LICITACIÓN PÚBLICA NACIONAL N° 03/2021
EXPTE 1370/2021 RESOLUCIÓN RECTORAL 115/2022
OBRA N° 618 HOSPITAL ESCUELA FACULTAD DE PSICOLOGIA
CIRCULAR MODIFICATORIA CON CONSULTA N° 4

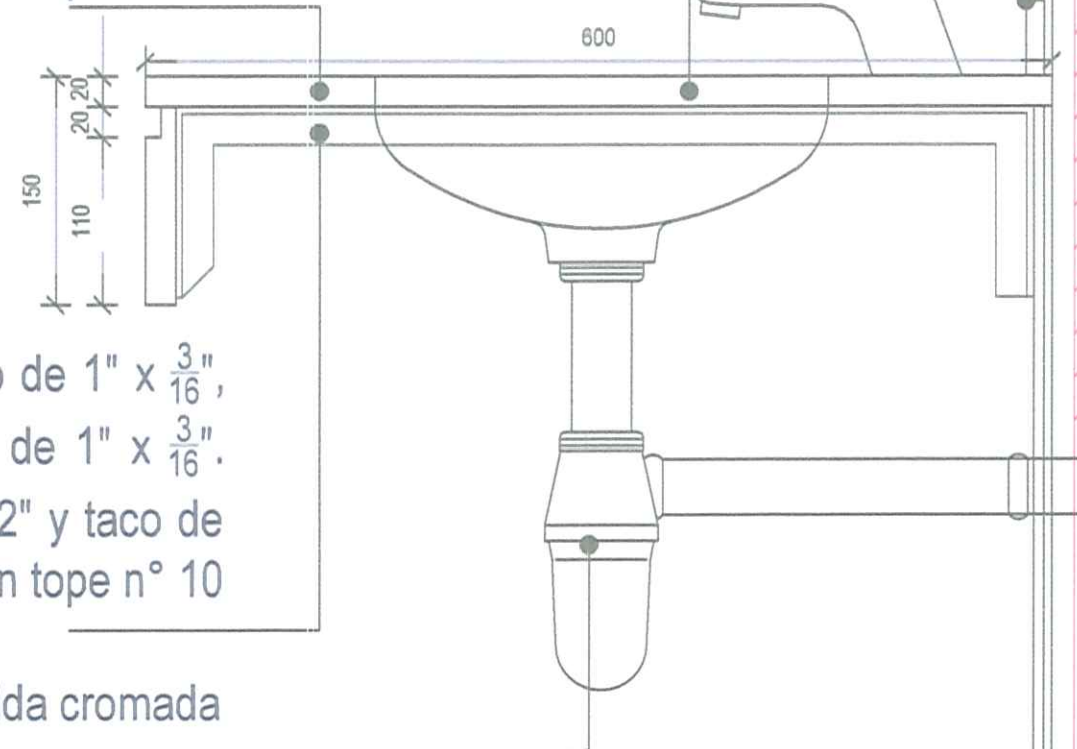
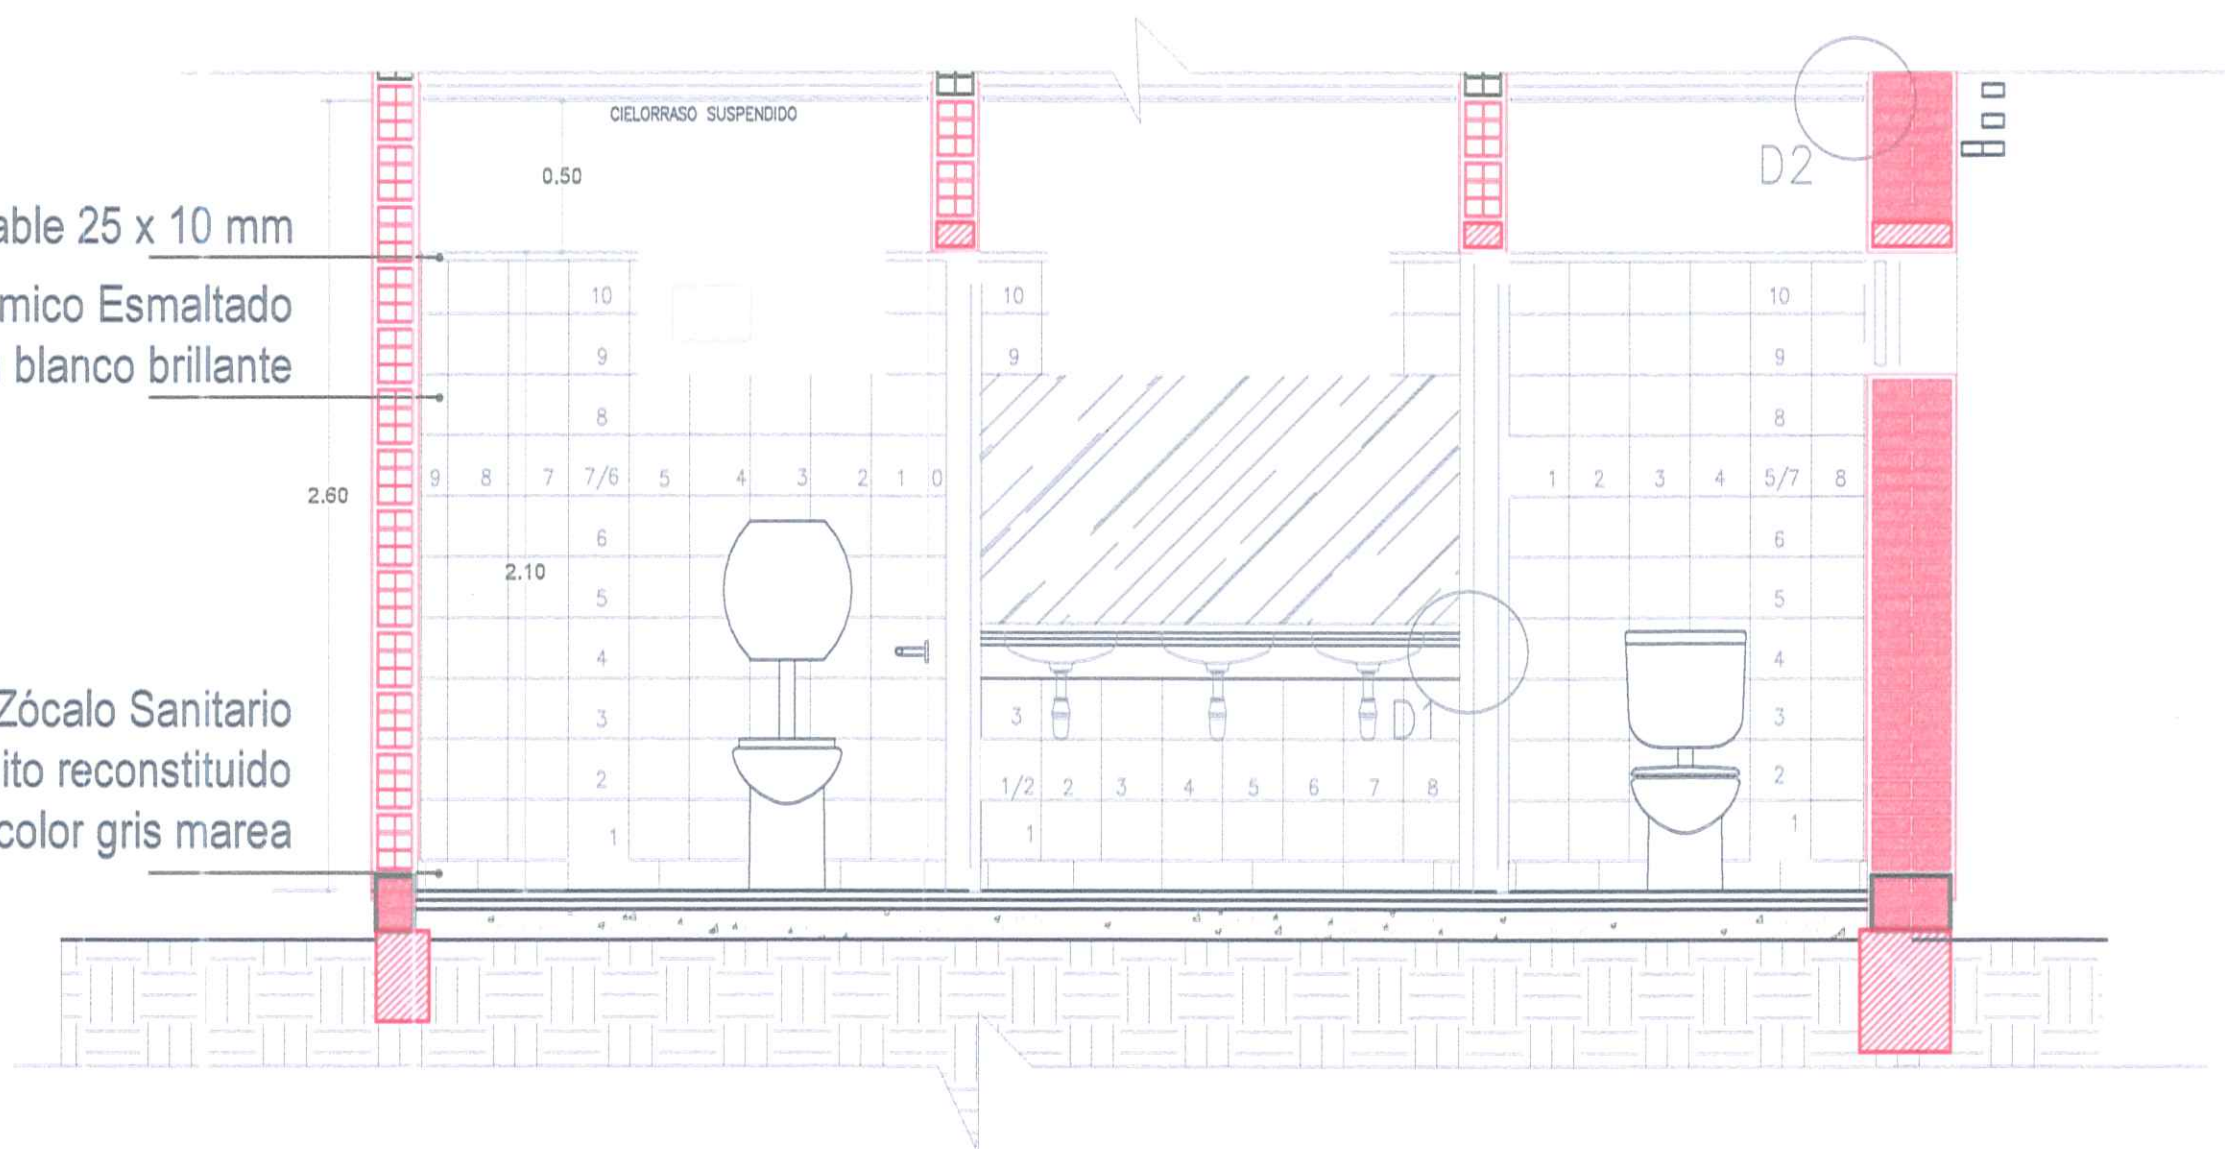
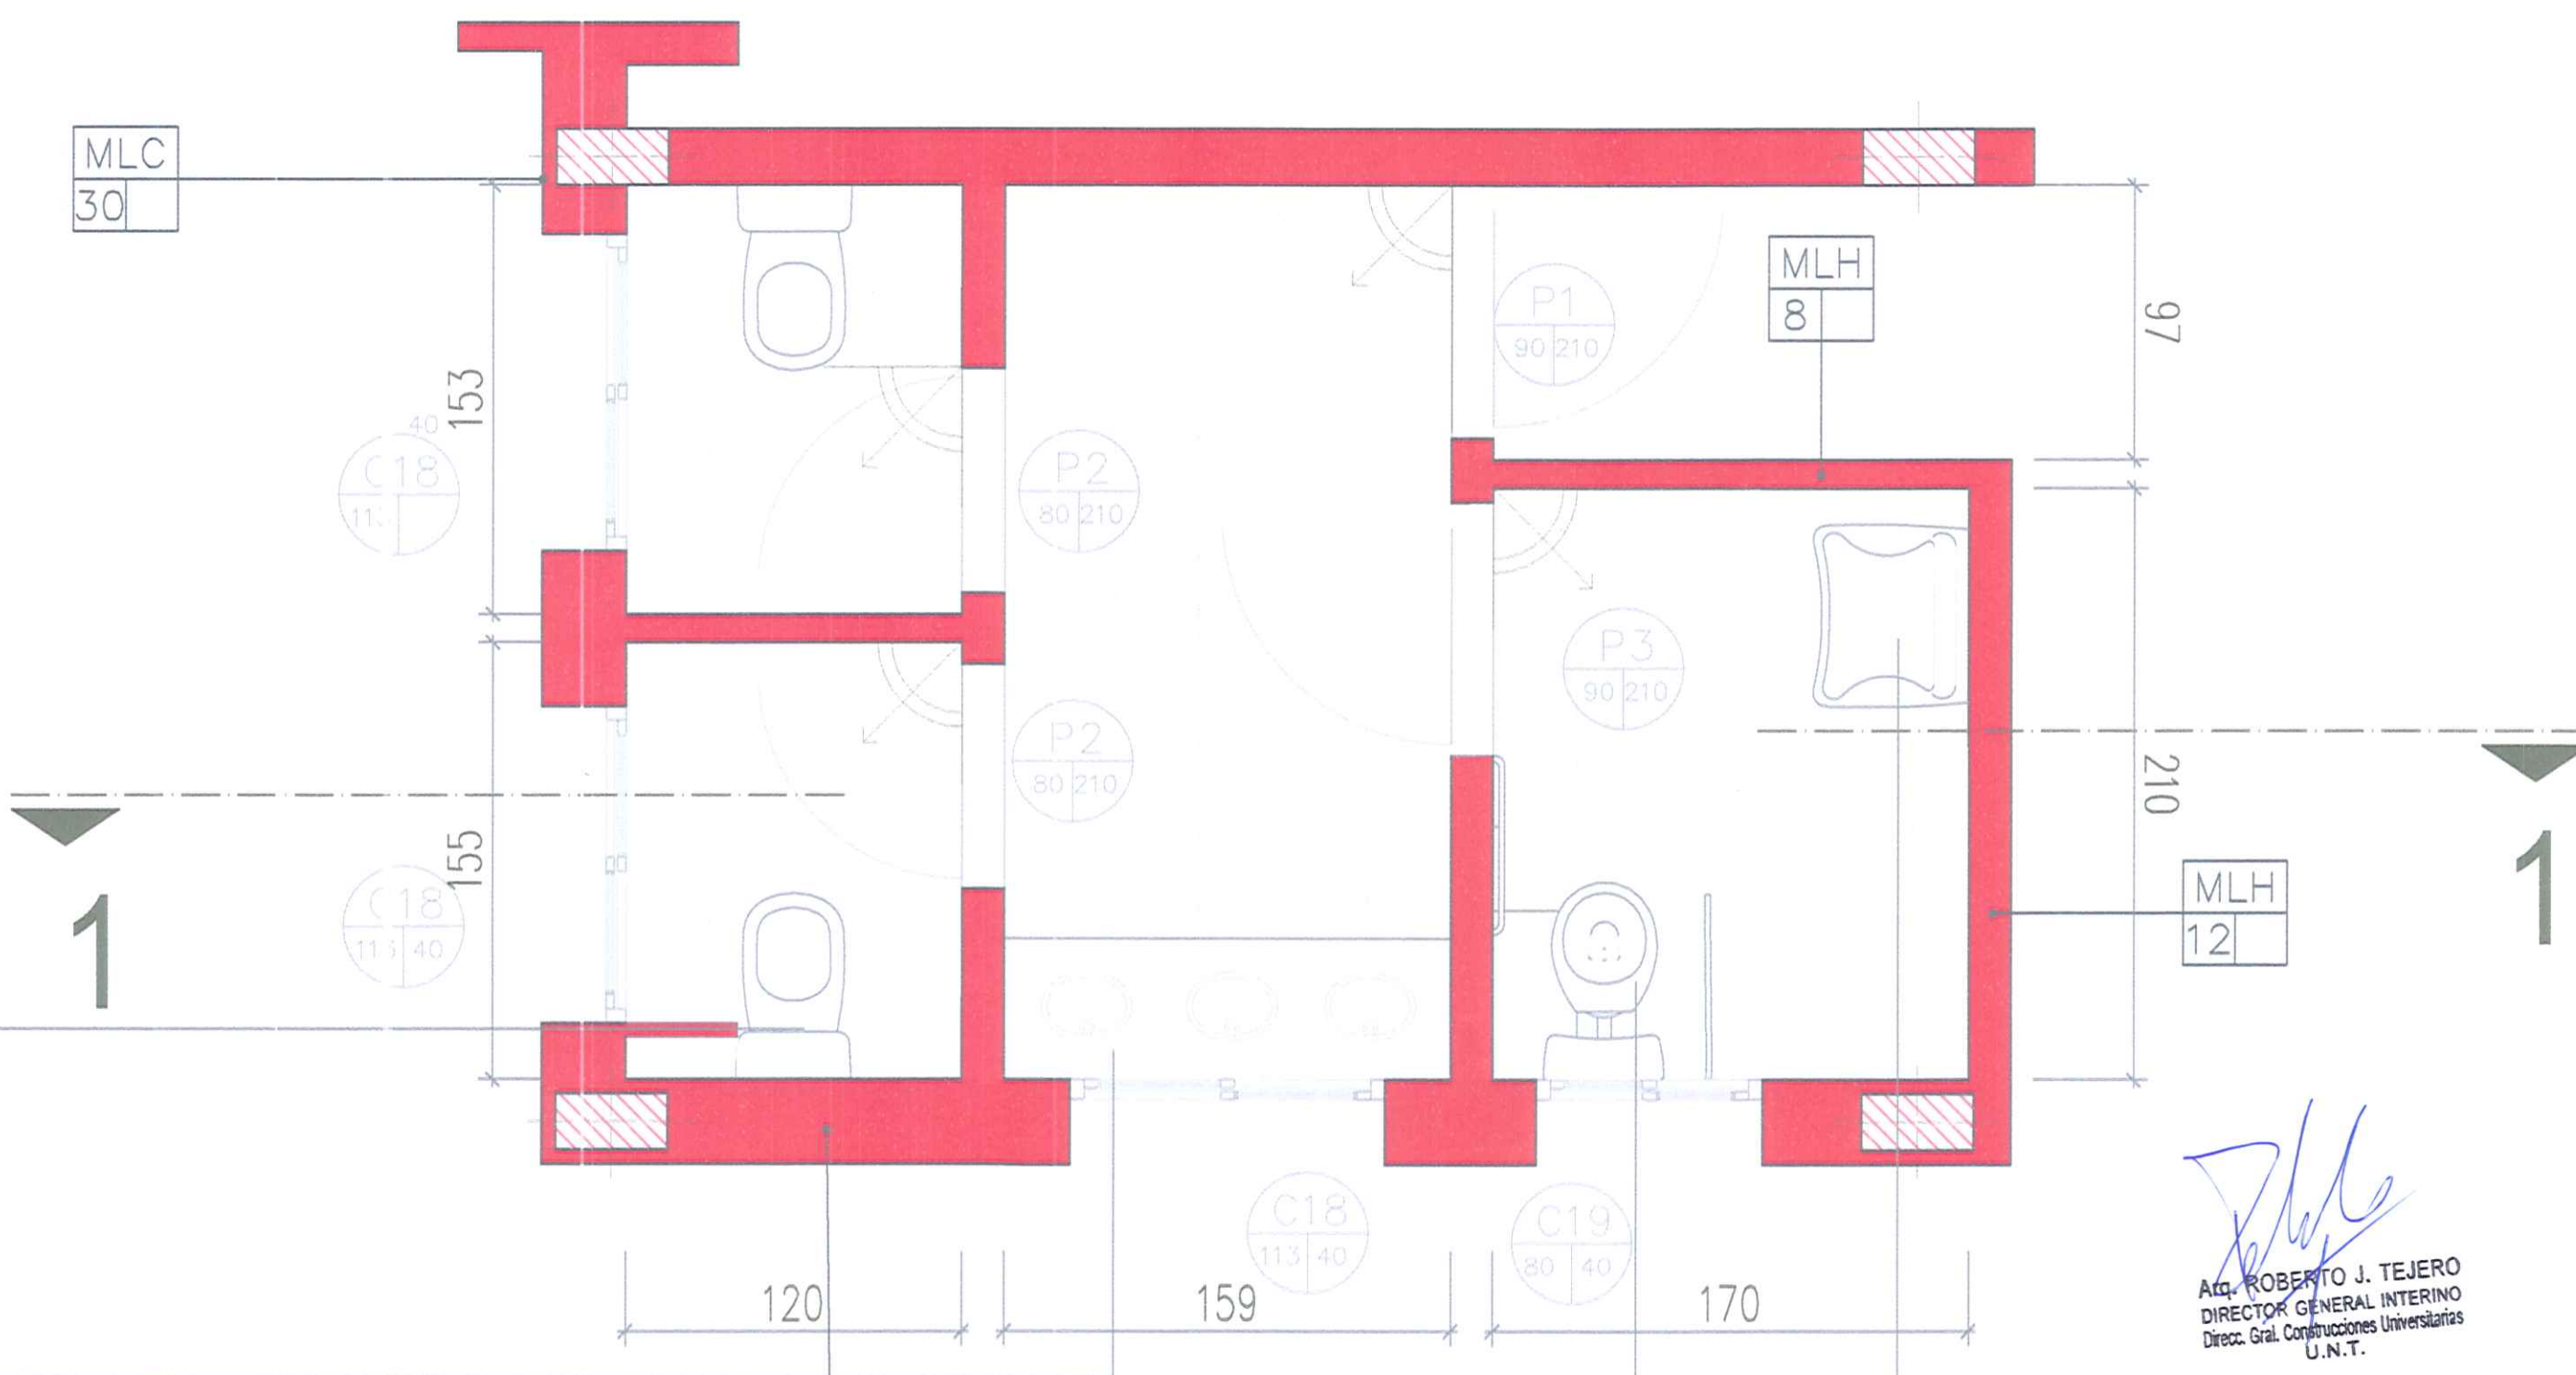
Tipo de piso y revestimiento en sanitarios

Tipo y modelo de artefactos sanitarios.

Tipo de mesada en baños. Material, características de terminación.

Se encuentra detallado en los planos de detalle 4.5 Pisos y en revestimientos y pisos 4.7 Detalles baños, anexos a la documentación original.

Se encuentran detallados en el plano de detalle 4.7 anexo a la documentación original.

Se encuentran detalladas en el plano de detalle 4.7 anexo a la documentación original.
